**Evaluation du projet « PAP Quartier Hollerich » à Hollerich sur le territoire de la Ville de Luxembourg – avis concernant le contenu du rapport d'évaluation des incidences sur l'environnement**

**PAP Quartier Hollerich**

## **Avis spécifique du Ministère de l'Environnement, du Climat et du Développement durable sur le contenu du rapport d'évaluation des incidences sur l'environnement**

## Concerne : Avis sur l'EIE du projet « PAP quartier Hollerich »

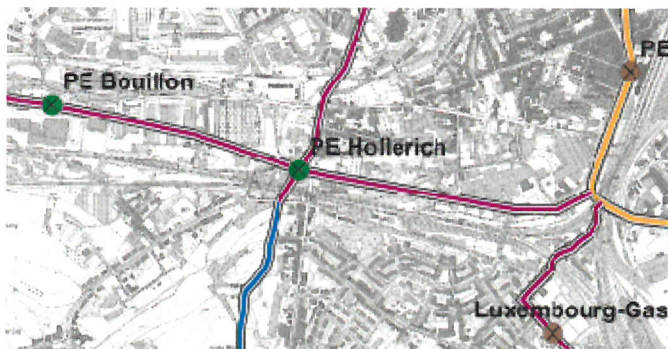
Alors que nous saluons le principe de reconvertir le quartier et ses friches industrielles en quartier urbain dense, moderne et multifonctionnel, la structure du bâti proposée au dernier îlot à l'ouest, à savoir le bâtiment actuel des Assurances sociales, mérite une attention particulière.

Nous tenons à insister que cet îlot doit avoir une perméabilité maximale pour piétons et cyclistes afin de garantir que les flux importants de personnes à attendre sur cette plateforme intermodale de Hollerich soit garantie sans détours et dans un espace public agréable et calme.

Nous ne disposons à l'heure actuelle pas de plans détaillés de ce pôle d'échange, mais il est plus que probable que des milliers de voyageurs par jour vont passer du train CFL vers le futur arrêt Luxtram ou les quais bus et vice versa. Au moins un corridor d'espace public, accessible 24h/24, doit être prévue afin de permettre un accès direct entre les quais de Luxtram et quais CFL ainsi que des encoches et quai buses sur la N4.

Egalement, j'invite le maître d'ouvrage à faire de nécessité vertu en créant un îlot avec des façades actives étant donné que cet endroit sera fortement fréquenté. Le concept urbanistique actuelle n'est pas à la hauteur de l'enjeu de cet endroit stratégique et j'invite le maître d'ouvrage

Annexe : 2<sup>ème</sup> carte de superposition de la zone d'étude et des projets de plans directeurs sectoriels (PST et PSL), 25 mars 2020

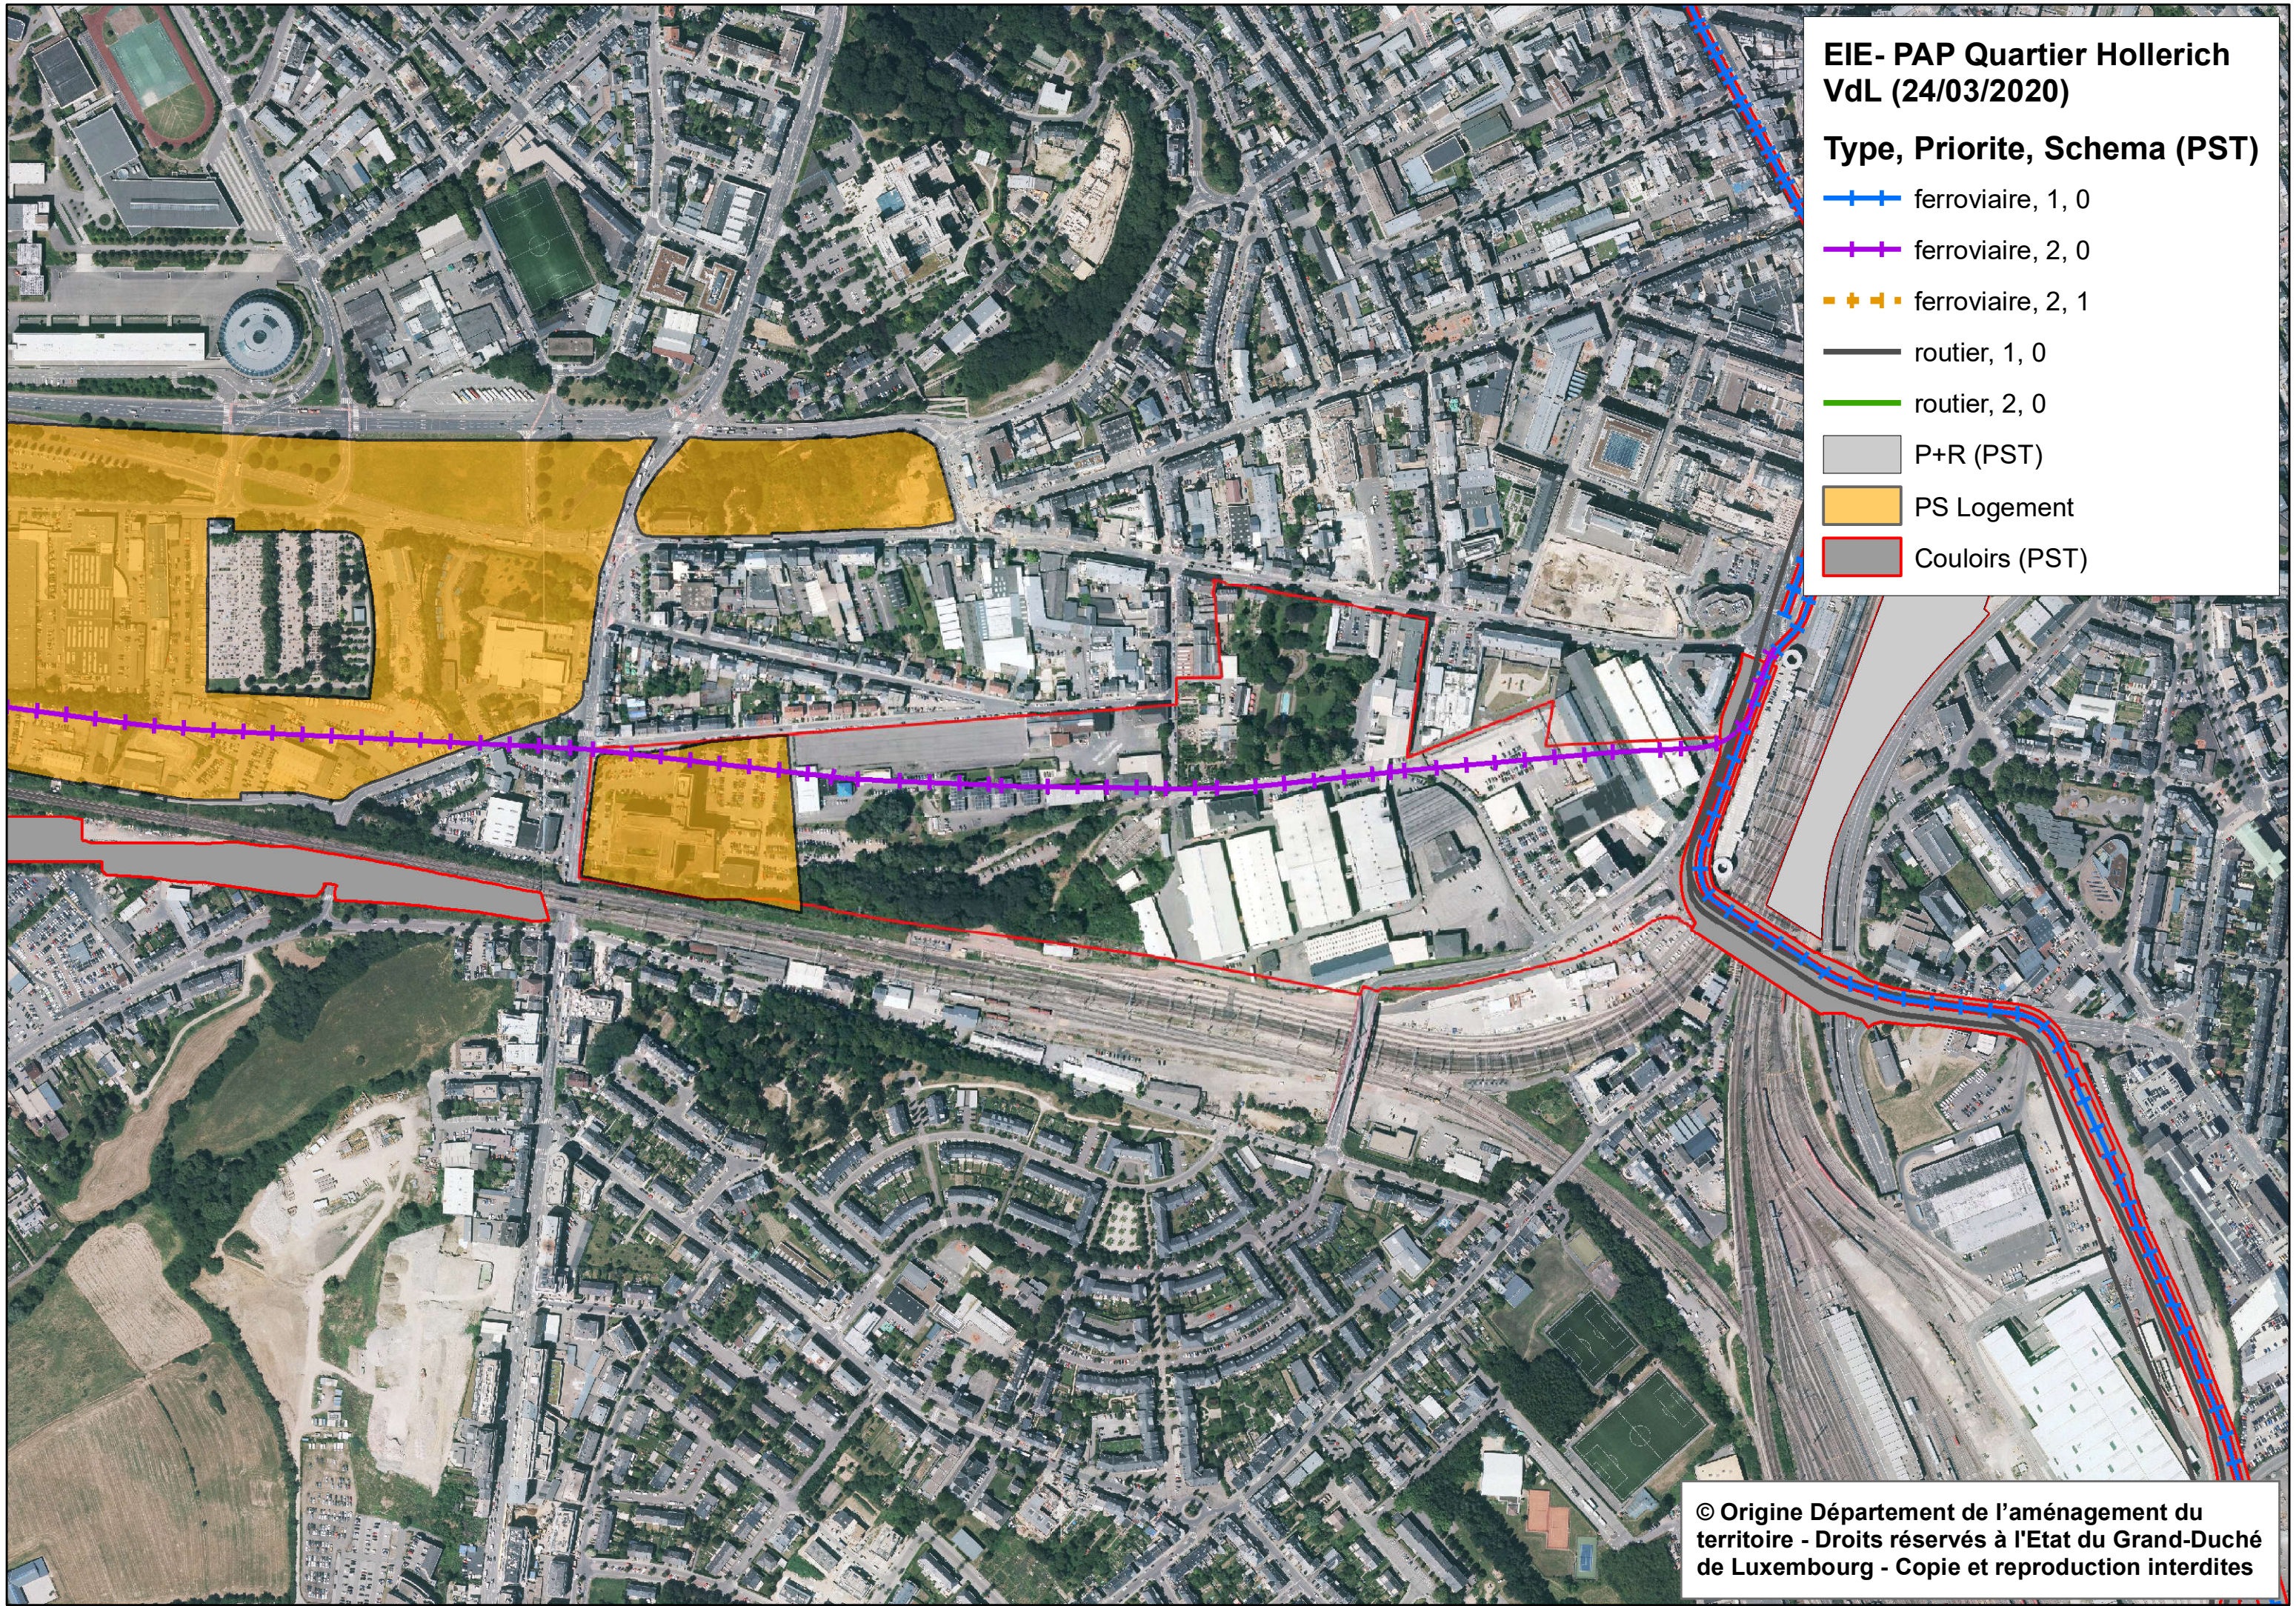
Pour ce qui est du PST, les tracés repris dans le rapport sont conformes à la planification sectorielle nationale – comme en témoigne aussi la carte en pièce jointe.
